Контрольная форма обследования доступности приоритетных объектов и услуг социальной инфраструктуры для инвалидов и других МГН.

Наименование объекта: Муниципальное казенное общеобразовательное учреждение основная общеобразовательная школа с.Тугур Тугуро-Чумиканского района Хабаровского края

Адрес: 682564, Хабаровский край, Тугуро-Чумиканский район, с.Тугур, ул.Карпова.21

Дата обследования: 05 марта 2018г

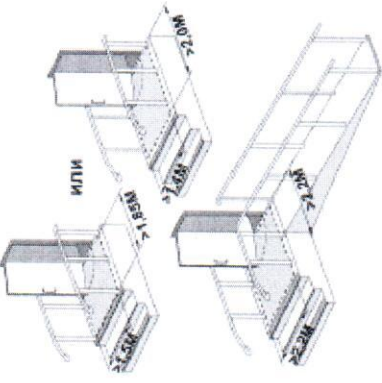
Лестница наружная							
2.3	Наружные лестницы и пандусы должны иметь поручни с учетом технических требований к опорным стационарным устройствам. При ширине лестниц на основных входах в здание 4,0 м и более следует дополнять раздельные поручни.	☒ Нет Измерение:					- Привести в соответствие
2.4.	Для открытых лестниц – ширина проступей и высота подступенка должна быть от 0,35 до 0,4 м, от 0,12 до 0,15 м.	☒ Нет Измерение: ширина проступей – 0,3м, высота подступенка – 0,21					- Привести в соответствие

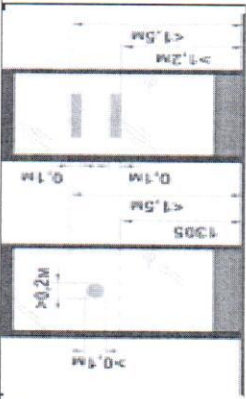
2.7.	Крайовые ступени лестничных маршей выделены цветом или фактурой.	☒ Нет Осмотр:		- Привести в соответствие
	Перед открытой лестницей предупредительные тактильные полосы за 0,8 – 0,9 м шириной 0,3 – 0,5 м.	☒ Нет Измерение:		- Привести в соответствие
Пандус (наружный)				
2.8	Ширину марша пандуса следует принимать при исключительно одностороннем движении не менее 1,0м, в остальных случаях – по ширине полосы движения. Поручни в этом случае принимать по ширине полосы движения по ширине пандуса.	Отсутствует		- Привести в соответствие
